INFORME DE AUDITORIA AMBIENTAL

CREMAF Ruta 9 – Modificación de contrato
09/07/2025, Ítem II.

*“Readecuación de Ruta 14, entre las
progresivas 479K972 (Ruta 16) y 505K607
(Ruta 9)”.*

19/05/2026

Foto 12.2-5, P03. Pañol con buenas condiciones de orden y limpieza. Las baterías no están alojadas en contenciones estancas.

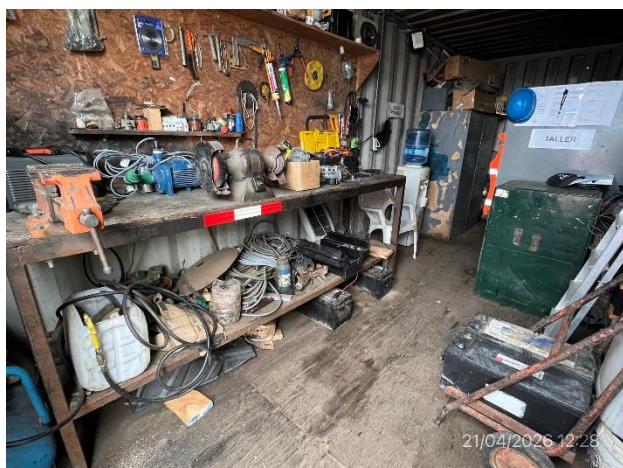
En la recorrida al obrador de Traxpalco SA – P03, en general comprobaron buenas condiciones de orden y limpieza, y una infraestructura correcta para una gestión ambiental apegada al PGA de la obra. Existen sectores delimitados y con indicaciones claras para el acopio temporal de residuos segregados por corriente de generación, y sectores envallados para la contención de derrames en las zonas donde se acopian lubricantes, combustibles y productos químicos. No obstante, en el pañol había algunas baterías alojadas sin contención perimetral estanca (Foto 12.2-5), aspecto que fue solucionado por la empresa según evidencia remitida (Foto 12.3-1).

Foto 12.3-1, P03. Obrador Traxpalco SA, se colocaron bandejas bajo baterías en el pañol.

Foto 12.2-10, P04. Hay un tanque de gasoil apoyado sobre suelo desnudo, sin elemento de contención de eventuales derrames.

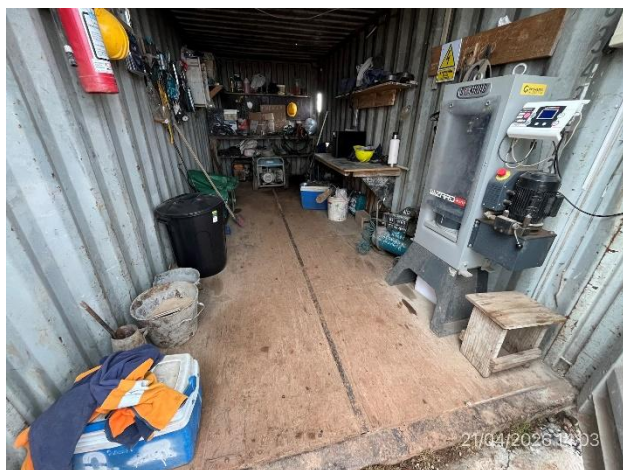
En la recorrida al obrador de Solstar SA – P04, se comprobó que las instalaciones no estaban completas, al faltar infraestructura adecuada para la gestión de residuos, y bandejas antiderrames para contener recipientes con combustibles y lubricantes (Foto 12.2-9, Foto 12.2-10).

Foto 12.3-4, P04. Obrador Solstar SA, se colocó Bandeja estanca bajo recipientes de productos químicos y combustible.
